Objet : SAS BIOENERGIE LA COMTESSE

LOUAN VILLEGRUIS FONTAINE

Dans le cadre de la consultation publique concernant le dossier en objet, **je vous remercie** de bien vouloir répondre à mes questions.

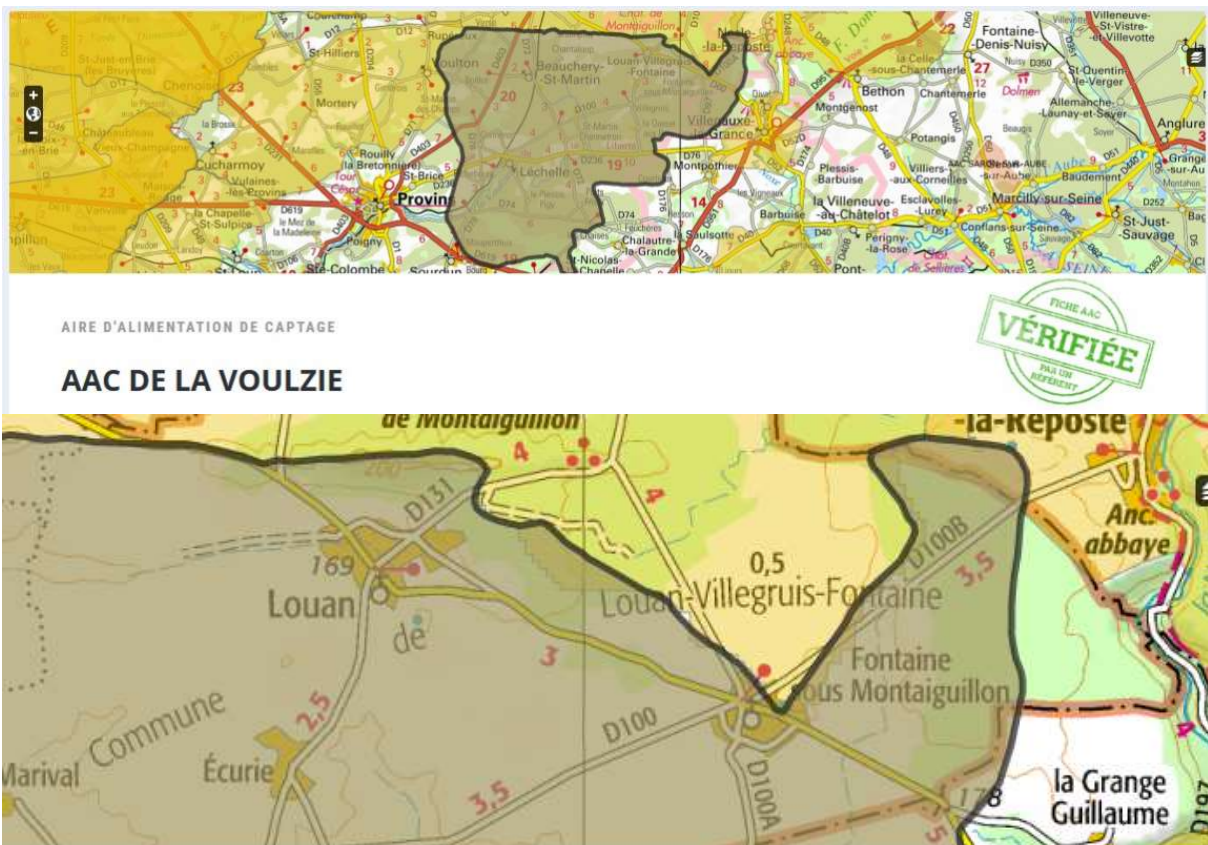
Question 1 – Je n'ai pas trouvé la carte générale en annexe (mentionnée en 5.3) qui permette d'évaluer par superposition (exemple) la zone AAC ci-dessous et la zone d'épandage. Dans la négative l'appréciation par rapport à cette zone est difficile.
